**КОЛЕСНЫЕ ПАРЫ ДЛЯ ВАГОНОВ  
МЕТРОПОЛИТЕНА**

**Общие требования безопасности**

**Изменение № 1 ГОСТ Р 51255—99 Колесные пары для вагонов метрополитена. Общие требования безопасности**

**Принято и введено в действие Постановлением Госстандарта России от 21.03.2001 № 124-ст**

Рисунок А.1

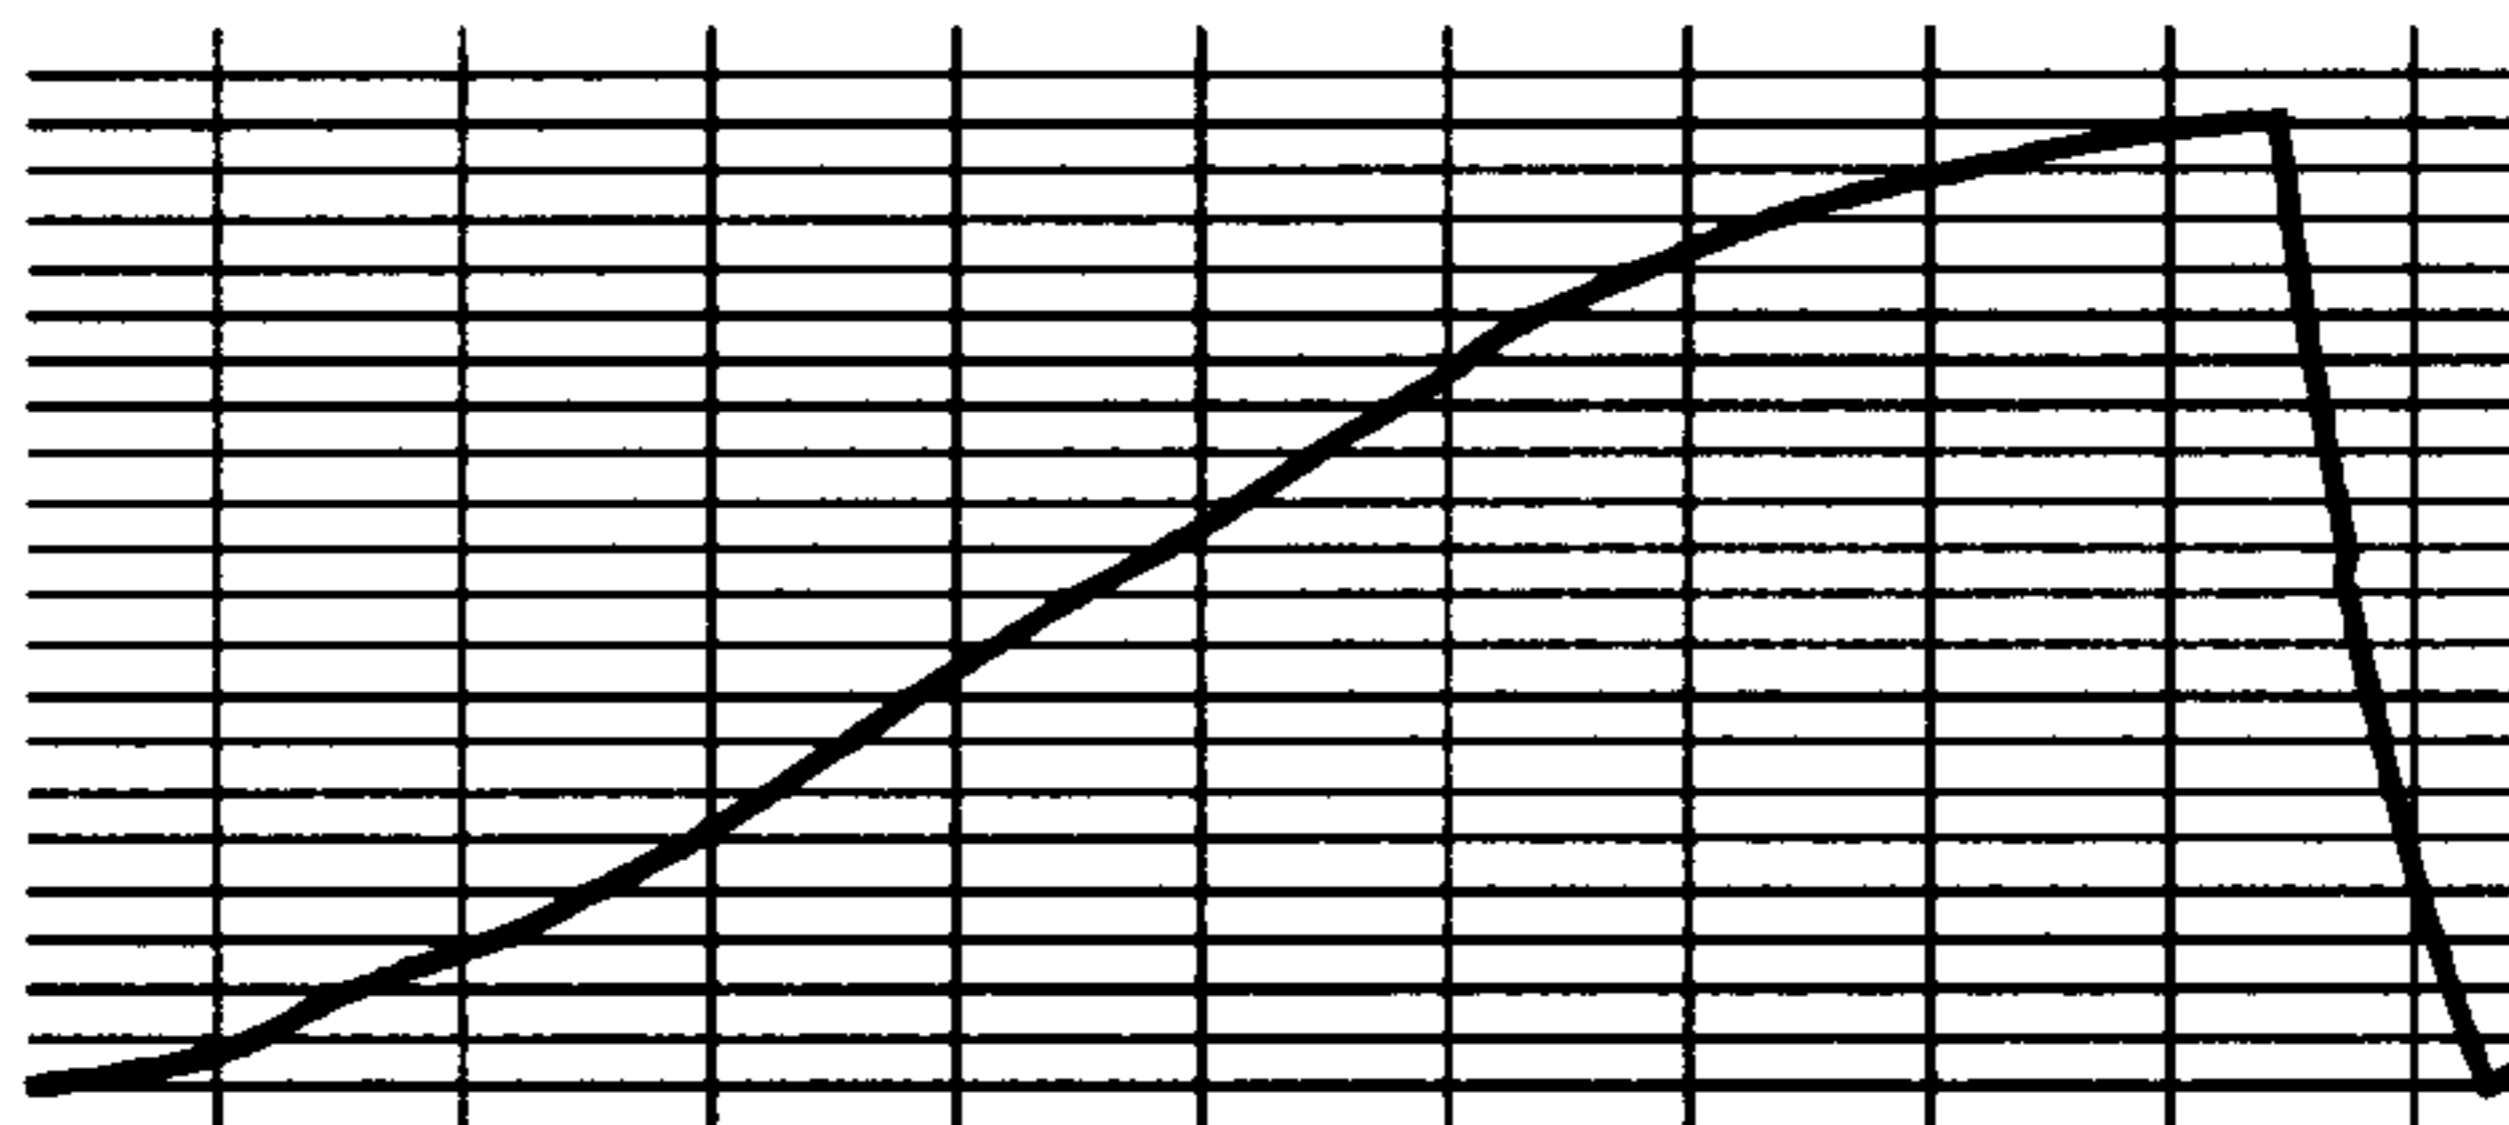
Приложение А. Пункт А.2 изложить в новой редакции (кроме рисунка А.1):

«А.2 По форме нормальная индикаторная диаграмма запрессовки должна иметь плавно нарастающую кривую, несколько выпуклую вверх на всей длине с начала и до конца запрессовки (рисунок А.1)»;

Рисунок А.2

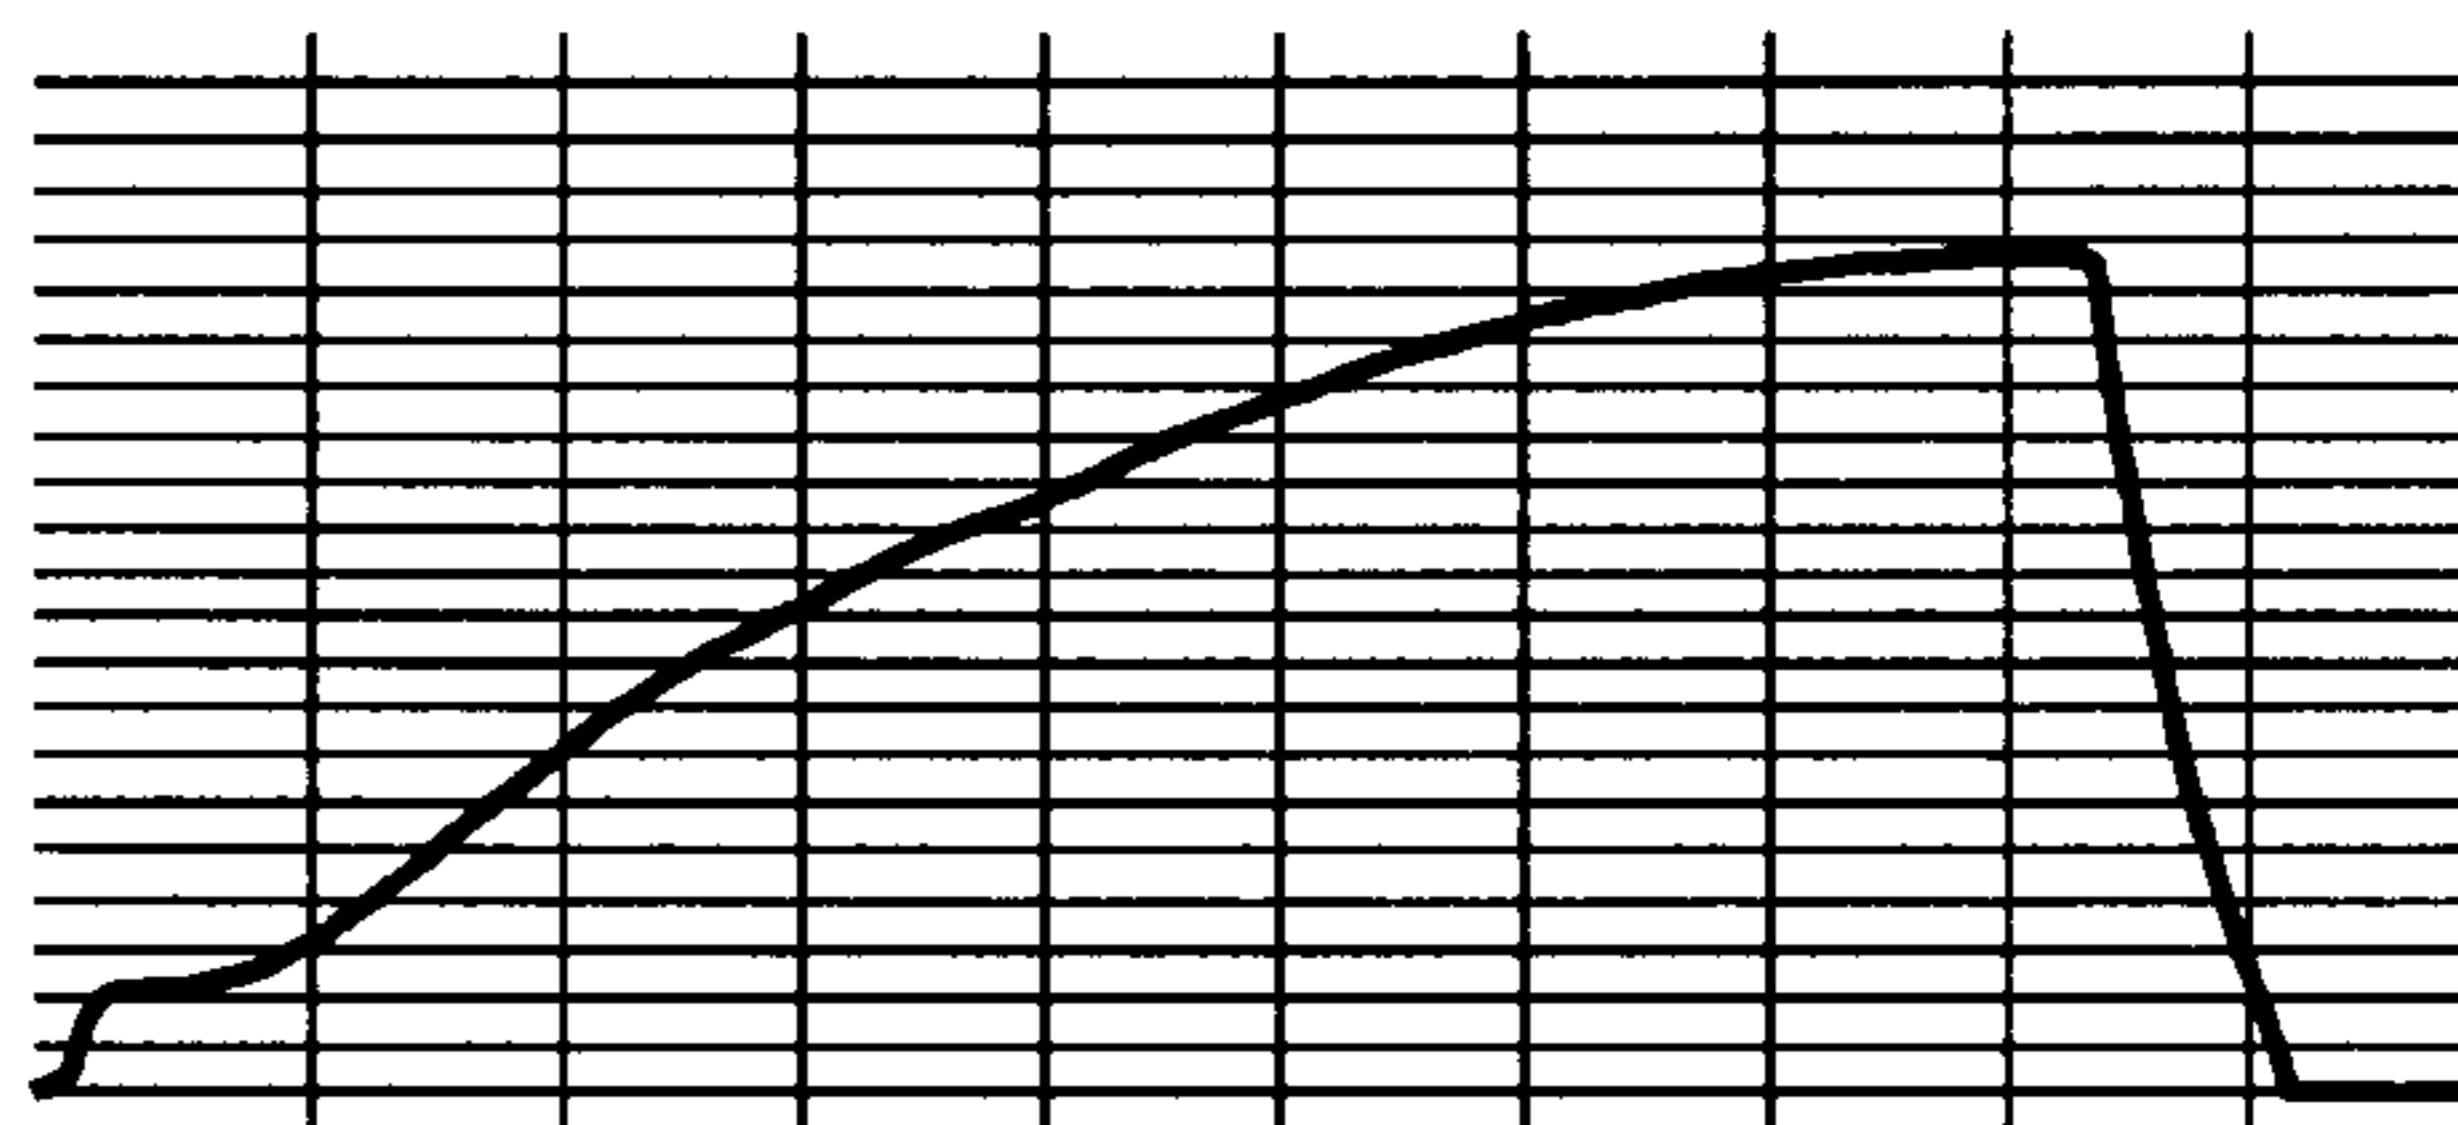
пункт А.4. Перечисление а) изложить в новой редакции (кроме рисунка А.2):

«а) скачкообразное повышение давления в начальной точке диаграммы до 2 тс с последующим допустимым горизонтальным участком до 5 % теоретической длины диаграммы (рисунок А.2)»;

Рисунок А.5

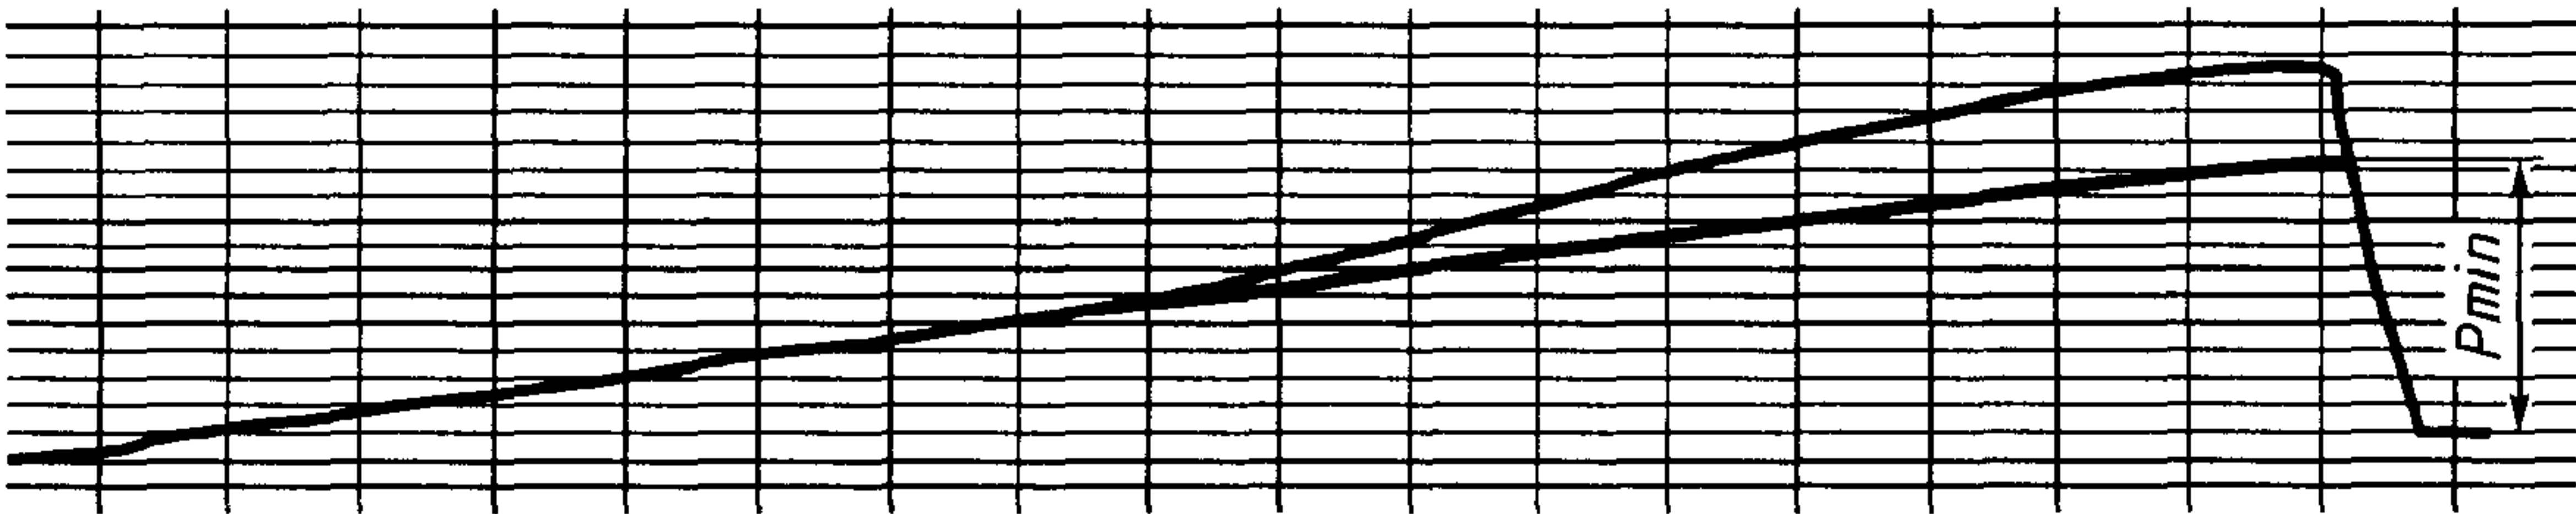
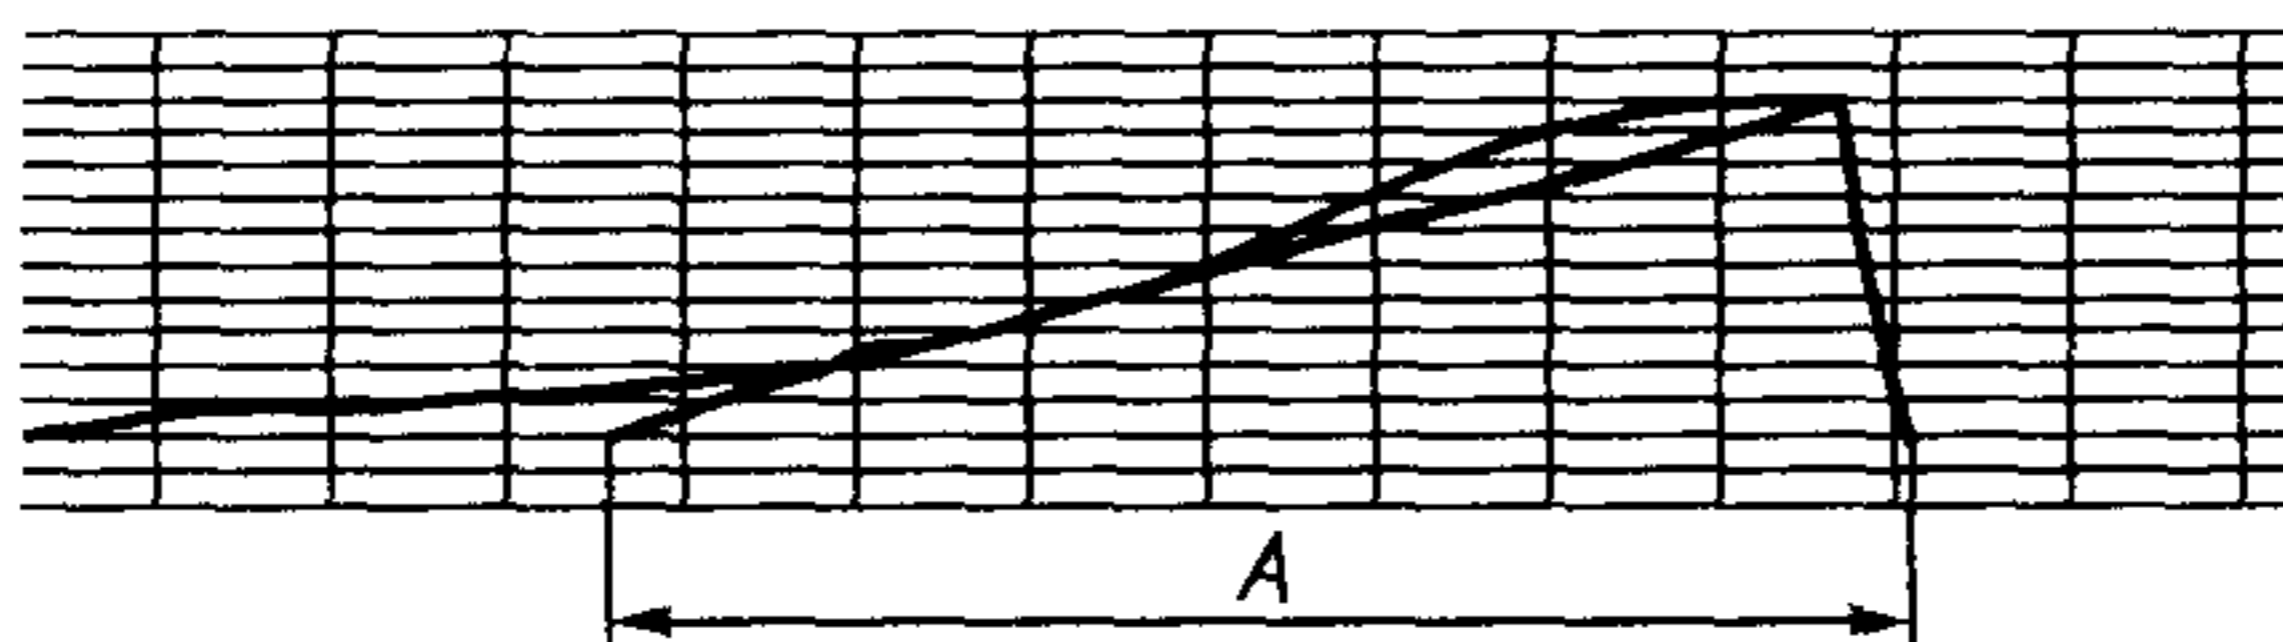
перечисление в) изложить в новой редакции; рисунок А.5 заменить новым:

«в) вогнутость кривой диаграммы при запрессовке колесного центра с удлиненной ступицей или втулки при условии, если проведенная к кривой касательная прямая, соединяющая диаграммы, отсечет отрезок А, не менее:

100 мм — для колесного центра с удлиненной ступицей;

75 мм — для втулки (рисунок А.5)».
